PROJET TULIPE

ETUDE TECHNICO-ECONOMIQUE

Rapport Final Détaillé – Version publique

Mandataire : Commission de Régulation de l’Energie (CRE)

Illustration 1 : Matrice de l'ensemble des facteurs de risques du projet Tulipe

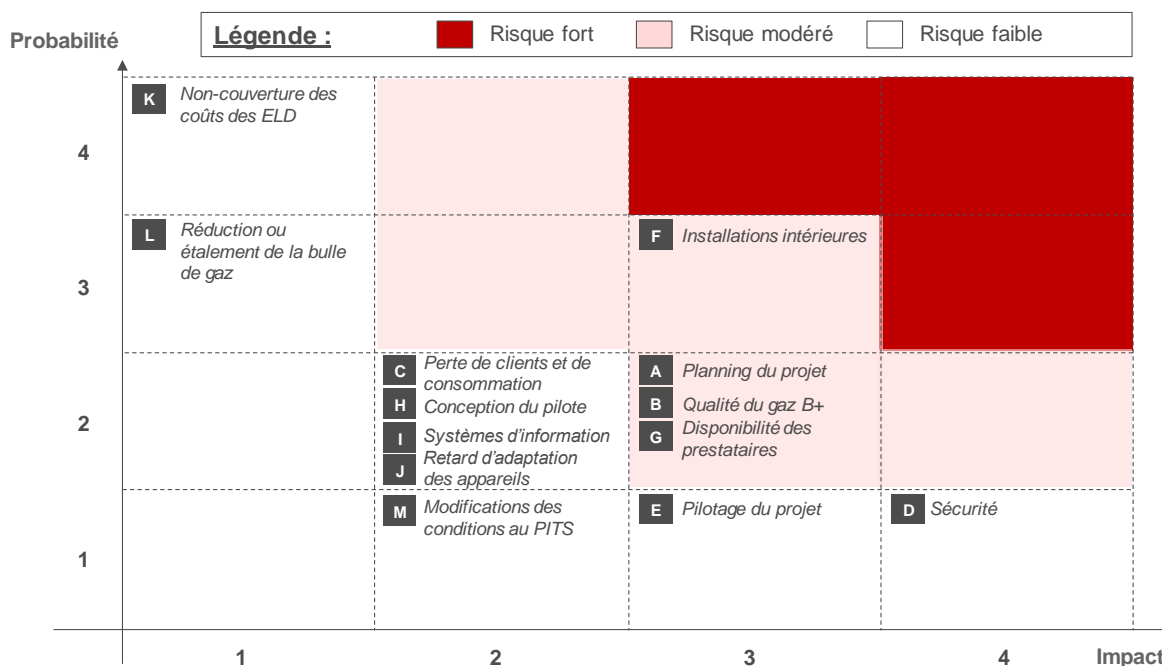
- A : Planning du projet
- B : Qualité du gaz B+
- C : Perte de clients et de consommation
- D : Sécurité
